**Behandling:**

| Saksnummer | Møtedato   | Utvalg                     |
|------------|------------|----------------------------|
| 9/25       | 11.02.2025 | Utvalg for plan og samfunn |

## Detaljregulering for Kjærenget boligpark - 282/2

*Planområdets beliggenhet og avgrensning.*

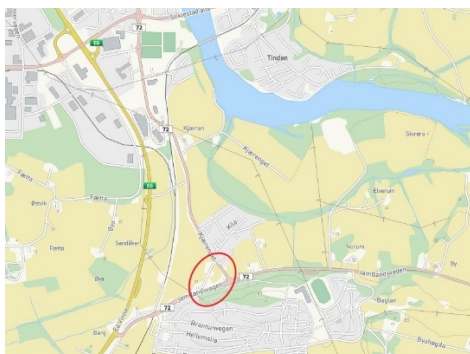
*Snøbrøyting - Innspill: Siden vi pålegger andre utbyggere å legge inn snø-lager, burde vi vel også kreve et snø-lager på Kjærenget. Ved store snøfall blir 1,5 meter langs vei lite, der det fortettes med mange innkjøringer til boligene. I disse tilfellene trenger eiendommene selv arealet mot vei til snølagring. F.eks. et areal på lekeområde som kan benyttes til dette formål.*

Uttalelsen tas til etterretning, og det tilrås at plankartet suppleres med bestemmelsesområde for snøopplag, gjerne over grønnstruktur dersom det er hensiktsmessig. Adkomst til planlagt trafo (rød firkant i situasjonskartet over) bør hensyntas.

*Utsnitt fra gjeldende arealplaner (kommunedelplan og reguleringsplan).*

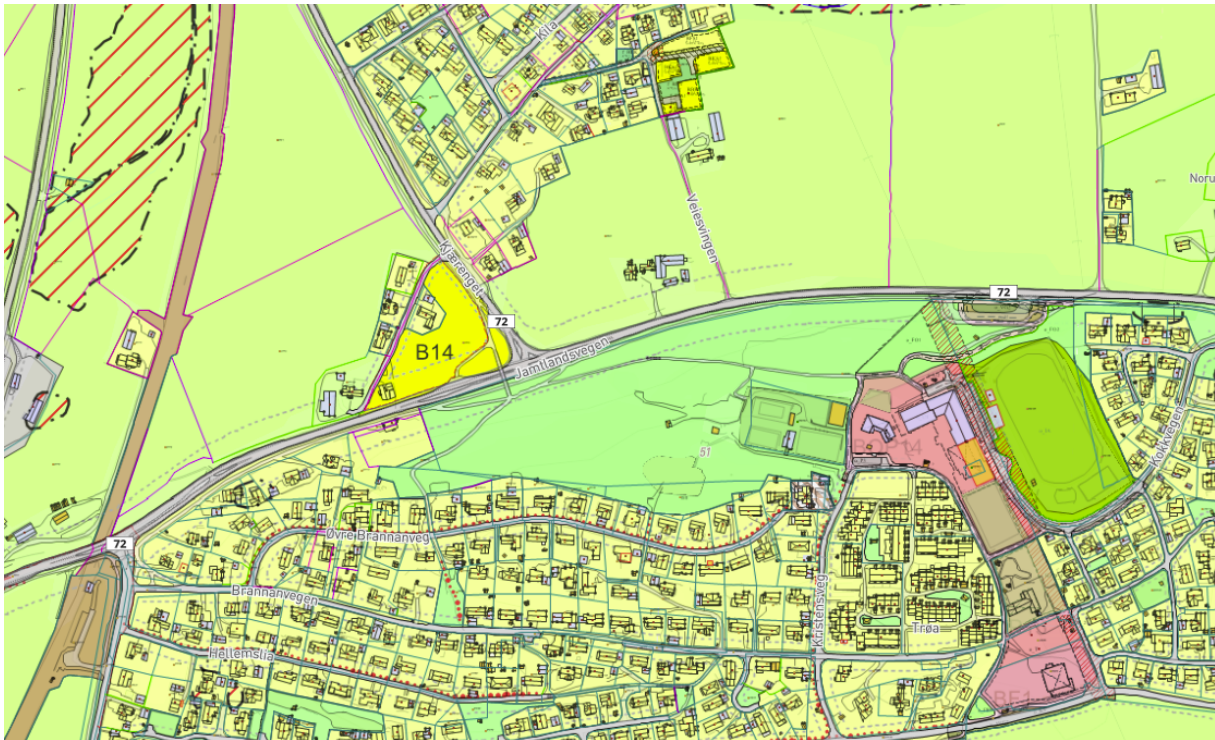
Småbarnslekeplassen på ca. 200 m<sup>2</sup> er iht. KDP ift. størrelse og egnethet. Noe ugunstig trekantform oppveies av at den er over minimumskravet på 150 m<sup>2</sup> og grenser til friområde. Kvalitet på opparbeidelse og innhold kan også oppveie for dette.
